Mission régionale d'autorité environnementale  
ÎLE-DE-FRANCE

**Avis délibéré**  
**sur le projet de construction d'un ensemble immobilier**  
**mixte au 17-23 quai de la Gironde**  
**et 6-24 avenue Corentin Cariou**  
**Paris 19<sup>e</sup> (75)**

**N° APJIF-2024-71**  
**du 02/10/2024**

Figure 16 : Carte des concentrations moyennes annuelles en dioxyde d'azote produite par Airparif pour l'année 2023 (source : étude d'impact, p. 160)

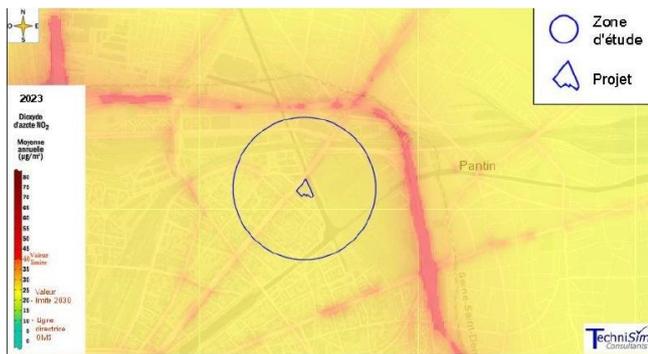
PM<sub>2,5</sub><sup>7</sup>. Pour caractériser plus finement la qualité de l'air du secteur, une étude air-santé a été réalisée en juillet 2024 et s'est appuyée sur une campagne de mesures in-situ. Cette campagne, qui s'est déroulée du 17 novembre au 15 décembre 2023, a compté cinq points de prélèvement pour le NO<sub>2</sub> et un point de prélèvement pour les particules fines (PM<sub>2,5</sub> et PM<sub>10</sub>). Les concentrations en polluants observées sont cohérentes avec les données d'Airparif et montrent l'impact du trafic routier sur la qualité de l'air du secteur. Les concentrations en NO<sub>2</sub> dépassent la valeur recommandée par l'OMS et même le seuil réglementaire (40 µg/m<sup>3</sup>) sur l'avenue Corentin Cariou (entre 46,5 et 49,1 µg/m<sup>3</sup>). Les concentrations en PM<sub>2,5</sub> et PM<sub>10</sub> dépassent également les valeurs de l'OMS (respectivement 12 et 15,2 µg/m<sup>3</sup>). L'Autorité environnementale souligne que ces deux polluants ont uniquement fait l'objet d'un point de mesure, situé au sud de l'îlot à l'écart de l'avenue Corentin Cariou et du quai de la Gironde, et que les concentrations au nord de l'îlot doivent probablement être supérieures à celles mesurées.

### (3) L'Autorité environnementale recommande de réaliser une campagne complémentaire de mesures des concentrations en PM<sub>2,5</sub> et PM<sub>10</sub> dans la partie nord du projet sur une durée équivalente à celle retenue pour la campagne initiale.

Figure 26 : Perspectives indicatives du futur ensemble immobilier. Les bâtiments les plus hauts sont en cœur d'îlot (source : étude d'impact, p. 39)

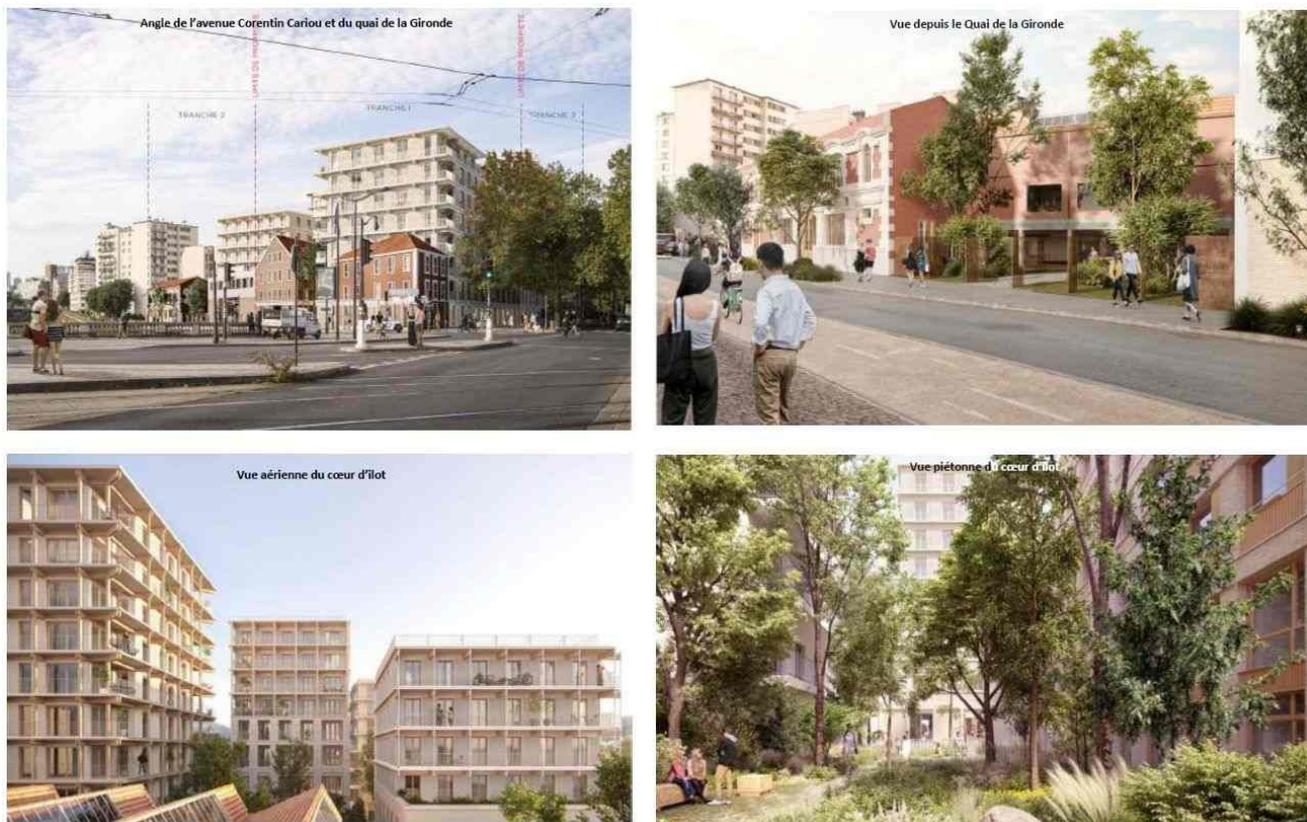
L'Autorité environnementale relève la préservation par le projet des bâtiments patrimoniaux et de l'identité industrielle historique du site. Le projet reprend, dans la composition urbaine de l'îlot, la trame existante en lanières perpendiculaires au canal et parallèle à l'avenue Corentin Cariou. Les hauteurs, qui sont augmentées, font l'objet d'un épannelage avec des bâtiments plus bas le long du quai de la Gironde et les hauteurs les plus élevées en cœur d'îlot (jusqu'à R+10 pour le bâtiment F).

Sur l'avenue Corentin Cariou, la hauteur bâtiment A (R+7) est nettement plus élevée que celle des bâtiments conservés situés de part et d'autre (R+2) (Figure 27). Elle est aussi sensiblement supérieure aux immeubles qui lui font face au nord de l'avenue Corentin Cariou (R+5+combles).
